- Inhalt:
1. Rasenmäher Typ 685
 2. Ni-Cd-Batterie für 5-Stern-Mäher
 3. MHKZ-Anlage für 4-Stern-Mäher
 4. Starter für Rasenmäher Typ 685 und 687/689
 5. Rasenmäher Typ 687/689 mit Membranansaugung
 6. Grasfangvorrichtungen
 7. Akku-Mäher
 8. Vollsynthetisches Zweitakt-Öl
 9. Rumpfmotoren

ZÜNDAPP-WERKE GMBH
Kundendienst

R 7429

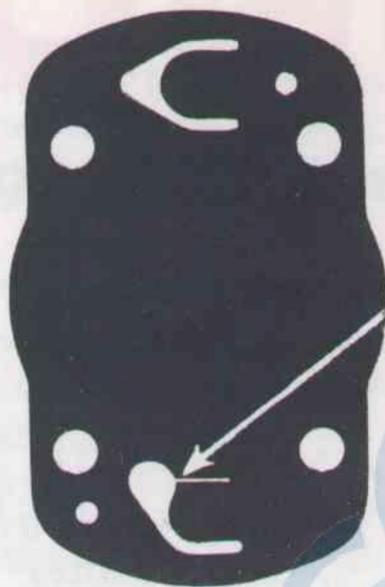
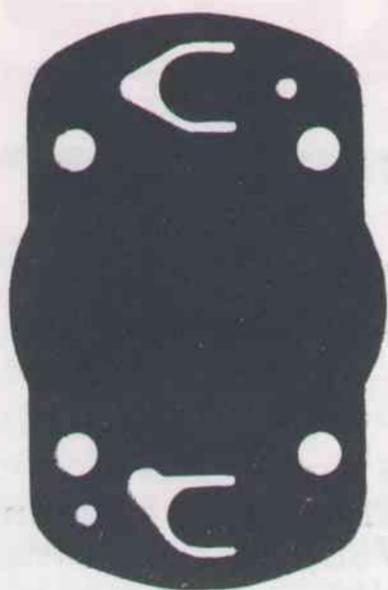
- a) Wenn an Stern-Mähern neuester Ausführung mit Fernbedienung Startschwierigkeiten auftreten sollten, ist die abgeflächte Starterklappe durch eine solche mit einer Bohrung von 7 mm ϕ (Best.Nr. 220-04.924) zu ersetzen.

Beim Einbau der Klappe mit 7 mm-Bohrung ist darauf zu achten, daß letztere nach links zeigt, wenn man von der Saugseite des Vergasers in Richtung des Zylinders blickt. Bei richtiger Montage muß die Starterklappe in Endstellung völlig schließen und die Körnermarkierung von außen sichtbar sein.

Bei bereits im Werk umgebauten Mähern mit dem Nummernkreis ab Nr. 25629 bis Nr. 28678 ist die Verpackung mit einer grossen roten "7" gekennzeichnet.

Ab Nr. 28679 bzw. bei 5-Stern-Mähern ab Nr. 23674 sind die Vergaser bereits serienmässig mit der erwähnten Klappe ausgerüstet.
